GTL/DZM/133 /2024

Pyrzowice, 2024 -01- 19

Dot. postępowania prowadzonego w trybie przetargu nieograniczonego, którego przedmiotem zamówienia jest „Wybór Wykonawcy robót budowlanych dla zadania pn. Budowa multimodalnego węzła przeładunku towarów i paliw w oparciu o bocznicę kolejową w Porcie Lotniczym Katowice”.

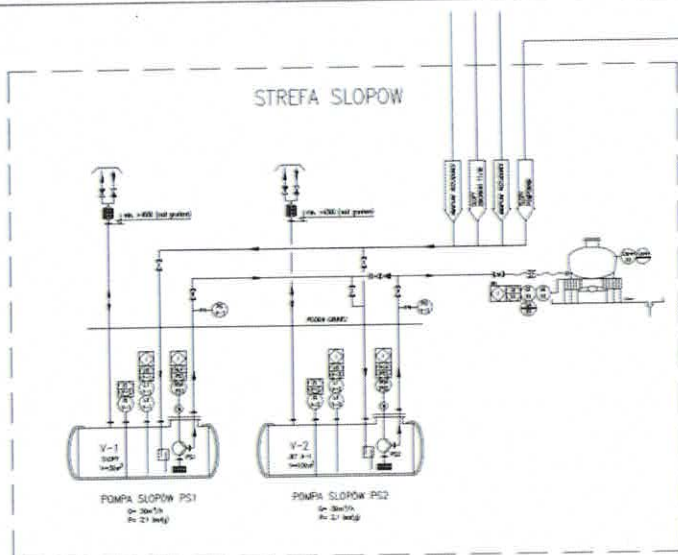
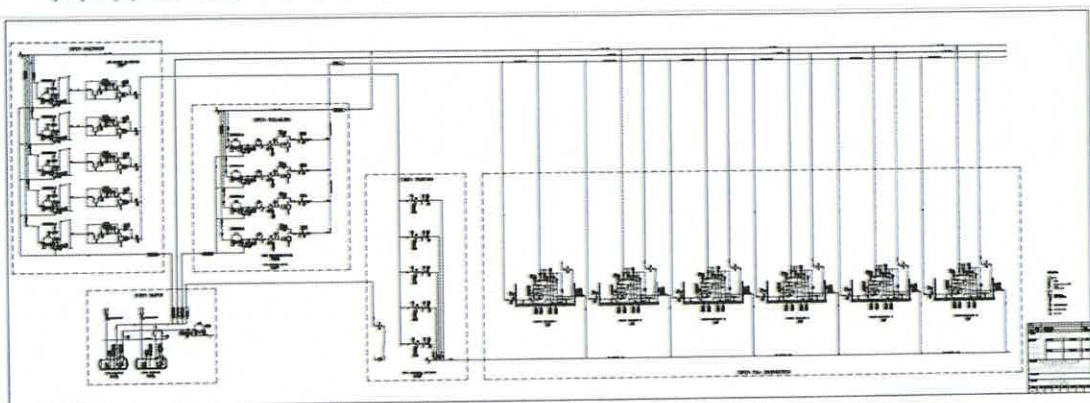
W Decyzji nr 1/2020 wydanej w Katowicach dnia 23-06.2023 ujęto tylko dwa zbiorniki do magazynowania resztek oraz odwadniania (Schemat Układu Instalacji Paliwowej znajdujący się w PB też pokazuje dwa zbiorniki), które zbiornik należy wycenić a który pominąć.

Dokumentacja: KD_008_PW_TR_DT_04 - PODZIEMNY ZBIORNIK MAGAZYNOWY

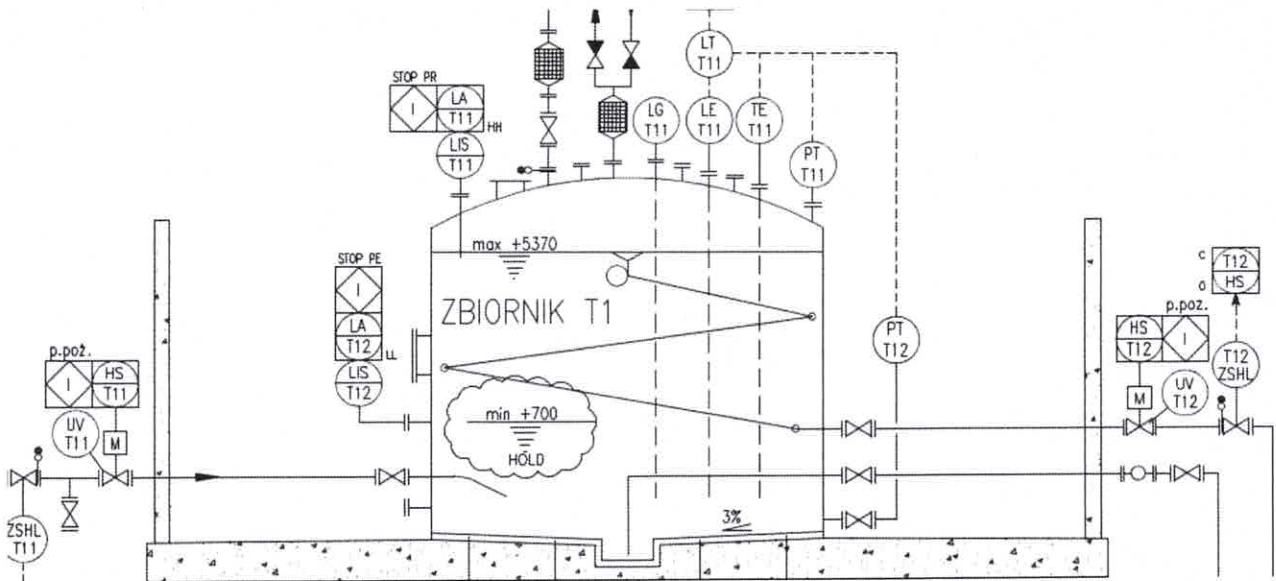
Prosimy o podanie prawidłowej rzędnej terenu

Zamawiający informuje, że wskazana rzędna powinna wynosić ok. 306,50 i wynika ona z rzędnej projektowanej drogi przeciwpożarowej.

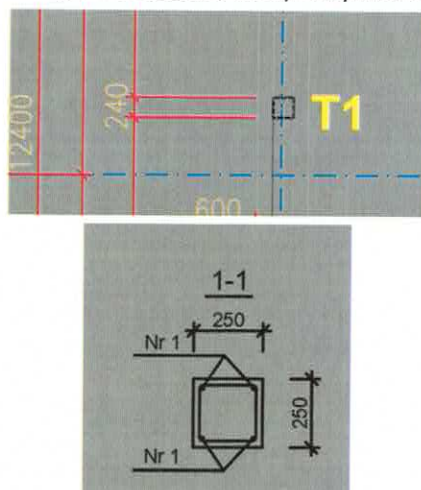
Proszę o uzupełnienie dokumentacji dla Stacji napełnienia dla konstrukcji żelbetowej. Udostępnione pliki w folderze STANOWISKA NAPEŁNIANIA ŻELBET dotyczą stacji rozładunku, a nie stacji napełnienia.

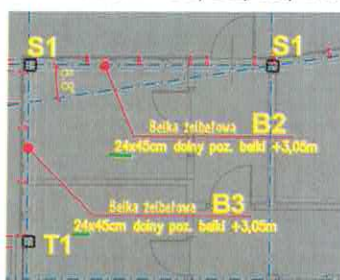
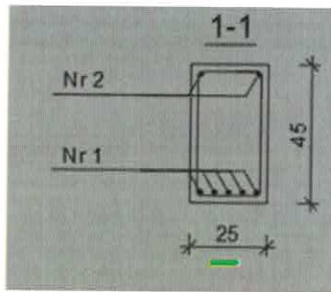
Podobnie jak w pytaniu nr 2 – Szerokość belki na rzucie Kz1.1 nie zgadza się z szerokością na rysunku zbrojenia Kz1.10. Różnica dotyczy wszystkich belek – B1, B2, B3, B4 i B5.

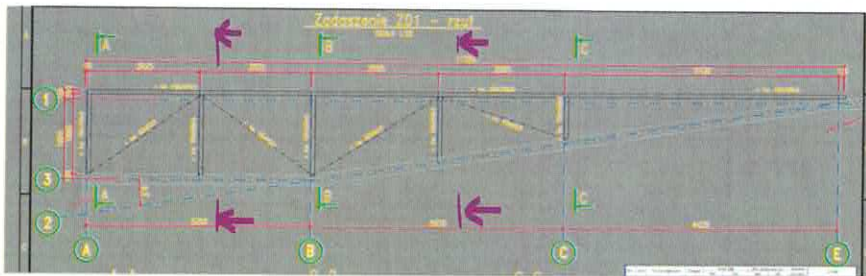
Ze względu na zmienną geometrię zadania z rys. Ks1.5 bardzo proszę o uzupełnienie o przekroje w następujących miejscach.

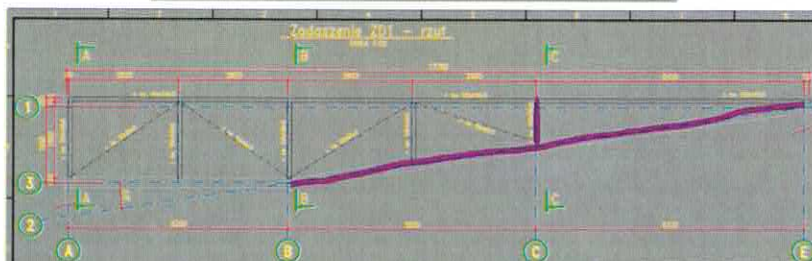
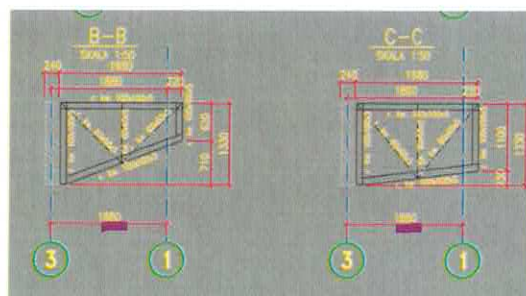
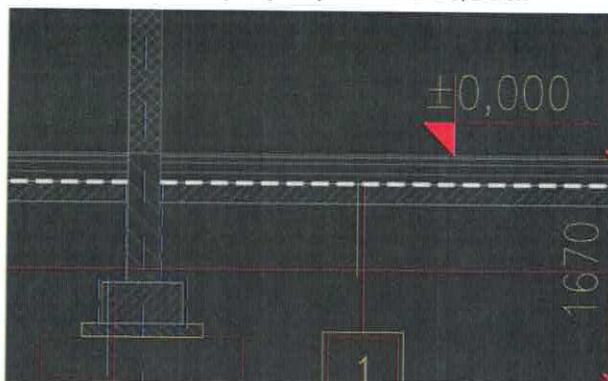
Na rys. Ks1.5 (rys. zadania) na przekrojach A-A, B-B i C-C ściana żelbetowa znajduje się w osi 3, natomiast po prawej stronie osi B ściana zmienia kierunek i nie jest już równoległa do osi 3. Na przekroju C-C natomiast nadal znajduje się w tej samej pozycji co na przekroju A-A i B-B. Proszę o zaktualizowanie przekroju C-C.

Rys. Kz1.3 i Kz1.2 - Konstrukcja – ściana kończy się na poziomie $\pm 0,00$ m.

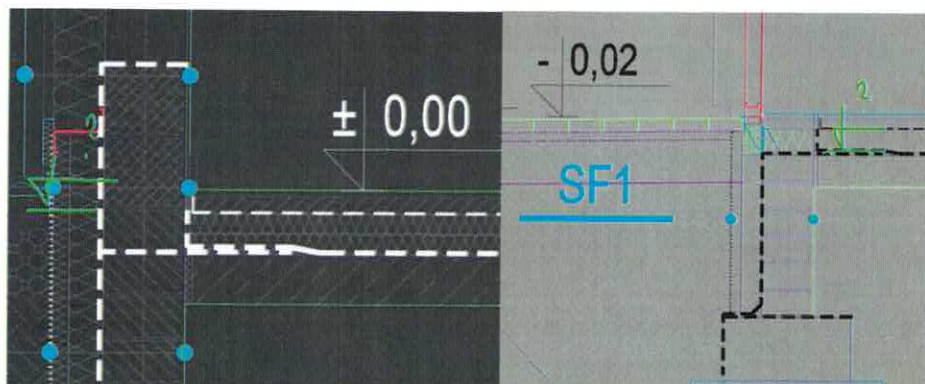
Proszę o podanie rzędnej wysokościowej ścian z bloczków betonowych. Rozbieżność między dokumentacją konstrukcyjną i architektoniczną.

Rys. Kz1.2

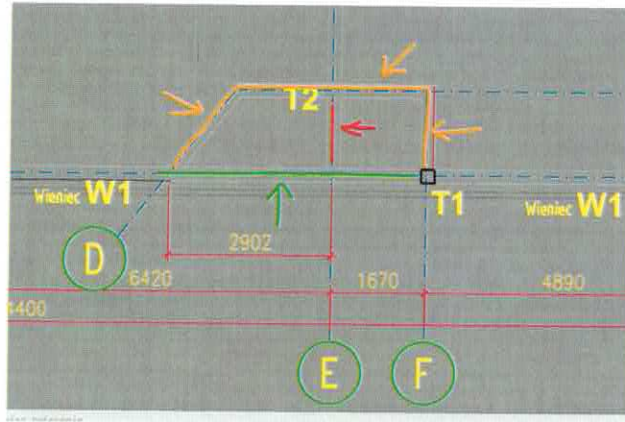
Osie D-F/4 - Czy wieniec ma zostać wykonany we wszystkich zaznaczonych miejscach?

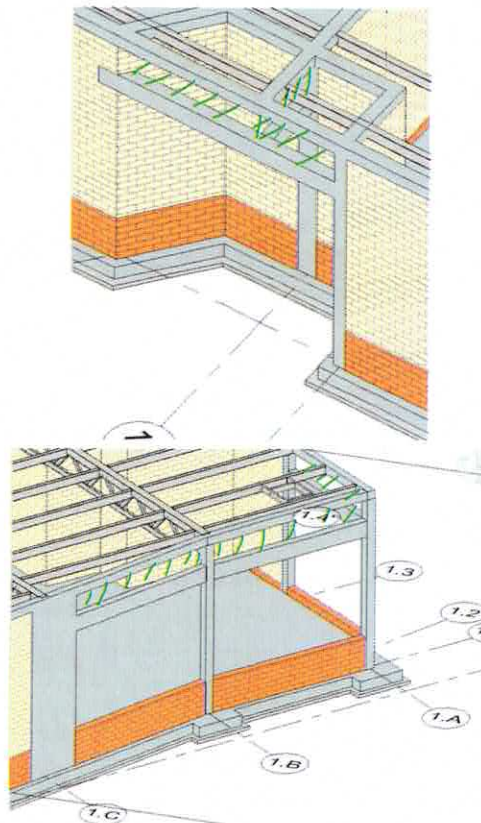
Osie D-F/4 oraz osie A-C/1-3 - Czy zaznaczone na poniższych rysunkach fragmenty mają zostać zamurowane?

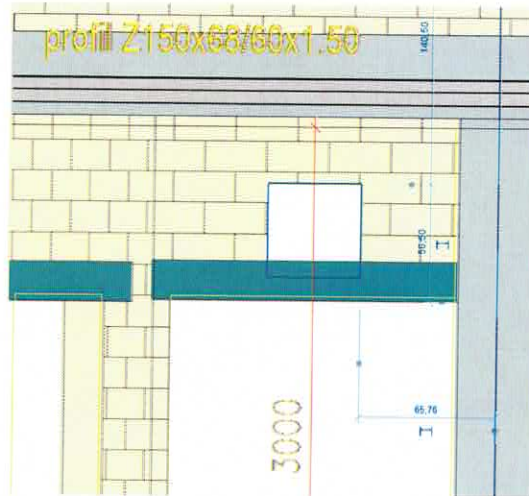
Osie D-F/4 – Ze względu na kolizję otworu z nadprożem proszę o podanie informacji, czy otwór pozostaje w zaprojektowanym miejscu, czy może zostać przesunięty.

Blachownica B4, wyk. 3x

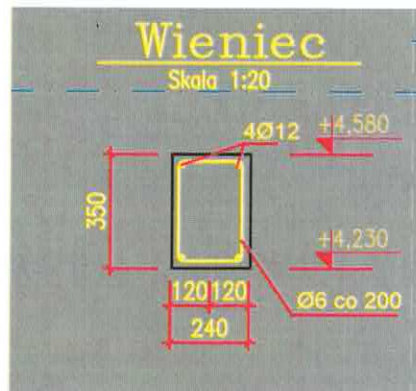
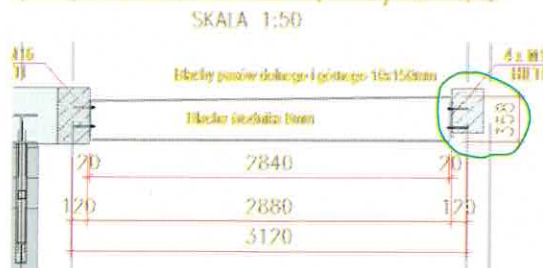
W dokumentacji konstrukcji żelbetowej występuje wieniec 24x35 (rys. Kz2.9). Na rysunku blachownicy B4 w miejscu, w którym powinien znajdować się wieniec jest narysowana belka 24x45cm (Ks2.3). Proszę o podanie jednoznacznych wymiarów belki.

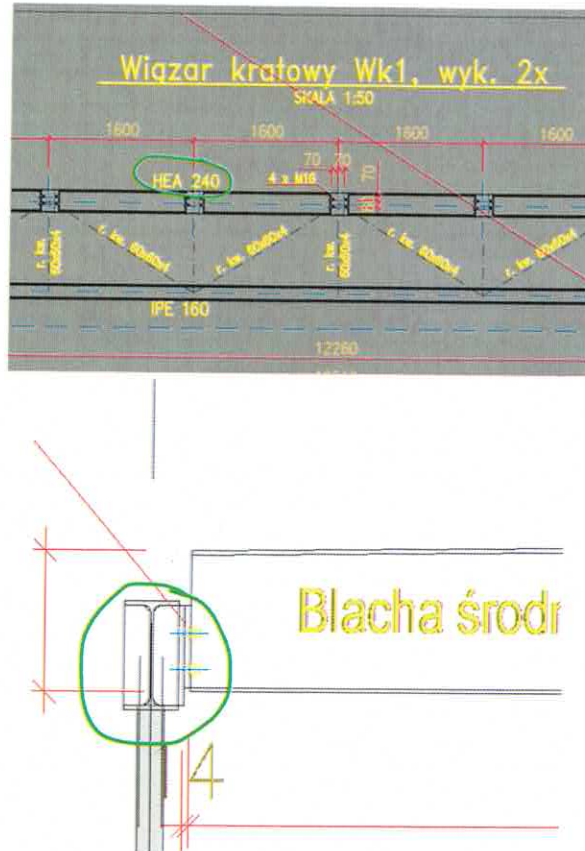
Na rysunku więzara kratowego pas górny został opisany jako HEA240 (rys. Ks2.2), natomiast na rysunku blachownicy B3, B2 i B1 (rys. Ks2.3) przekrój pasa górnego zastąpiony został IPE240. W zestawieniu (rys. Ks2.2) wpisano IPE240. Taka sama sytuacja występuje w Budynku Socjalnym. Proszę o podanie, który z przekrojów jest prawidłowy dla pasów górnych kratownic w Budynku Socjalnym i Przepompowni.

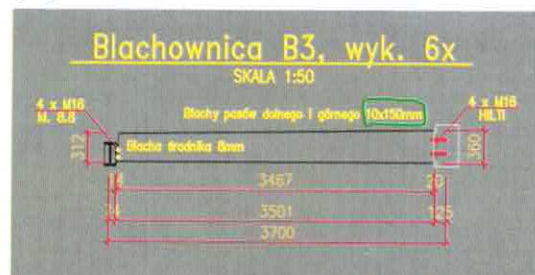
Pasy blachownicy na rzucie Ks2.1 mają szerokość 120mm, a na rysunku blachownic (Ks2.3) 150mm. Proszę o podanie, która z wartości jest poprawna.

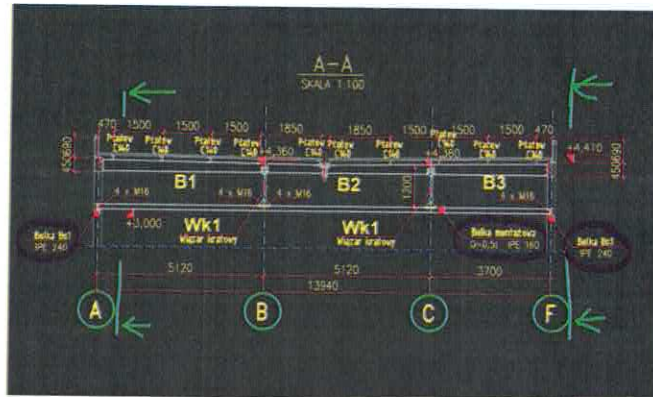
Brak informacji o położeniu belek Bs1 oraz belki montażowej. Bardzo proszę o wykonanie przekrojów we wskazanych miejscach lub podanie dokładnej lokalizacji belek.

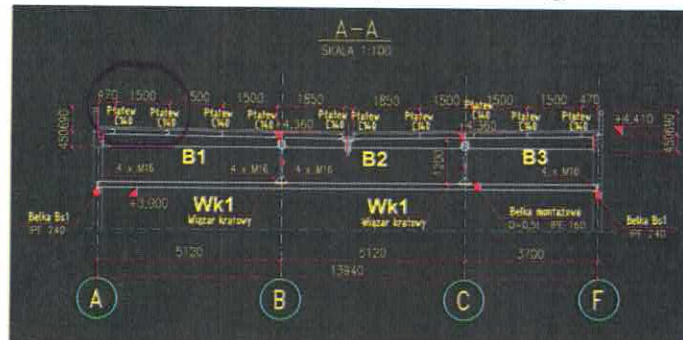
Podobna sytuacja jak w pkt. poprzednim. Płatwie widoczne tylko na przekroju A-A. Bardzo proszę o uzupełnienie dokumentacji o rzut dachu z oznaczeniem płatwi i ich długości.

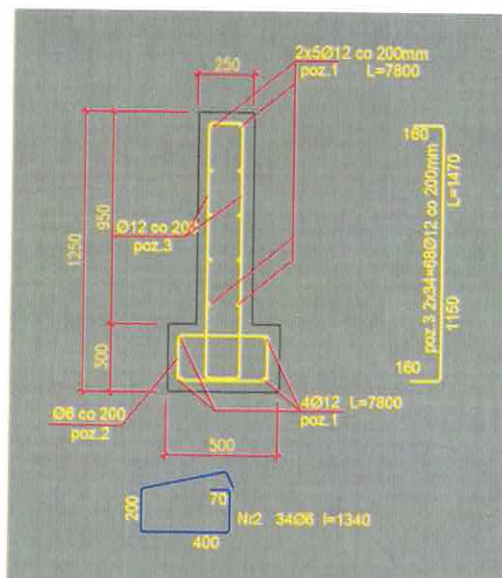
Konstrukcja fundamentów pod pomieszczeniem rozdzielni zgodnie z rysunkami zbrojenia Kz2.10 to łąwa fundamentowa ze ścianą monolityczną, natomiast w opisie technicznym ściany na łąwie fundamentowej zostały opisane jako wykonane z bloczków betonowych. Proszę o podanie, które z rozwiązań jest poprawne.

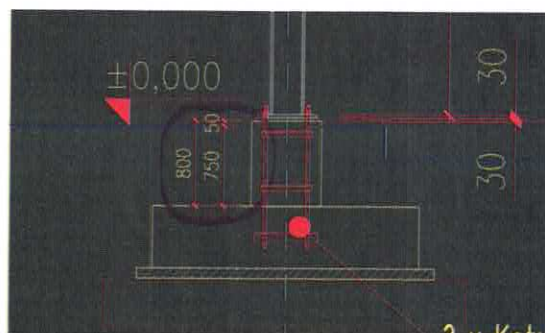
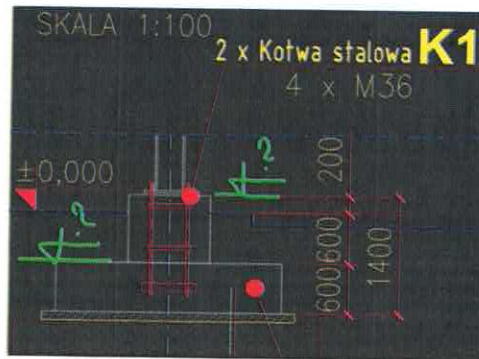
Różnica w posadowieniu fundamentów między dokumentacją konstrukcji żelbetowej (Rys. Kz3.2, Kz3.3) a dokumentacją konstrukcji stalowej. Proszę o podanie dokładnych rzędnych w zaznaczonych poniżej miejscach.

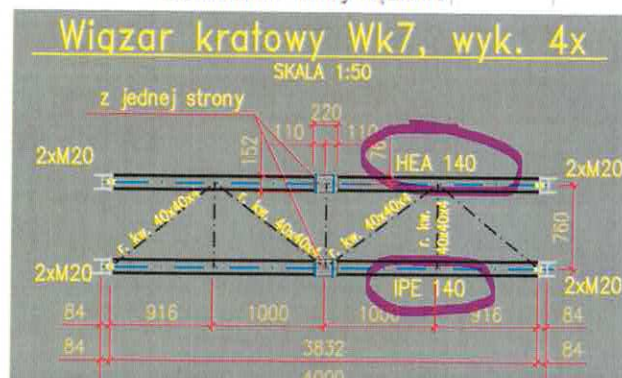
Przekroje pasów górnych i dolnych wszystkich wiązarów w zestawieniu z rysunku Ks4.3 i Ks3.3 to HEA140. Natomiast z rysunków wynika, że pasy górne zostały zaprojektowane jako HEA140, a pasy dolne jako IPE140. Bardzo proszę o podanie, który z przekrojów jest poprawny (dla stacji rozładunku i napełniania).

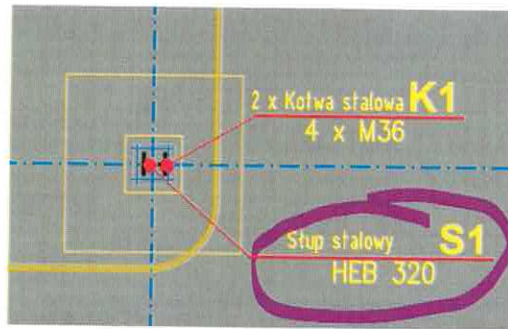
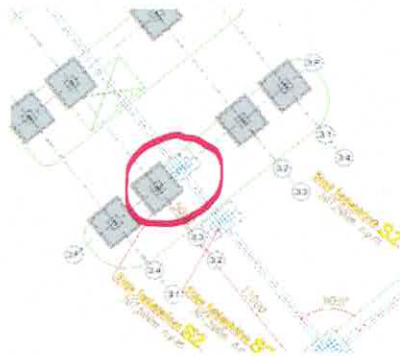
Informacje zawarte na rysunkach a zestawieniach nie pokrywają się. Kolejnym przykładem jest słup, którego przekrój na rys. Ks3.1 i Ks4.1 został opisany jako HEB320. W zestawieniach z rys. Ks4.2 i Ks3.2 przekrój słupa określono jako HEA320. Bardzo proszę o podanie informacji, który z przekrojów ma zostać przyjęty dla stanowisk napełniania i rozładunku.

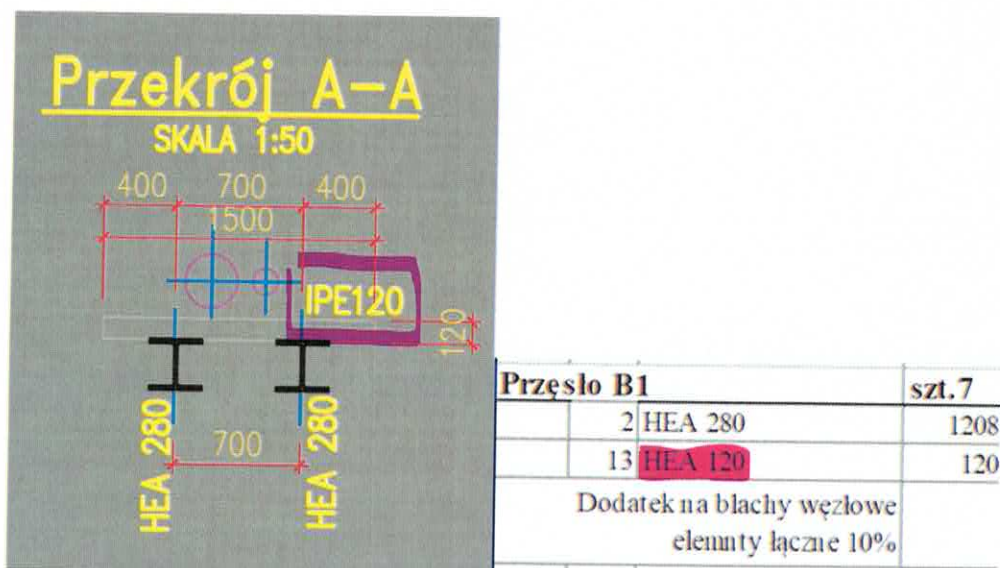
Rys. Ks5.6 - Na przekroju A-A przęseł Estakady znajdują się belki HEA280 i IPE120. W zestawieniu natomiast są przekroje: HEA280 i HEA 120. Sytuacja dotyczy wszystkich przęseł Estakady. Który z przekrojów jest poprawny – HEA120 czy IPE120?
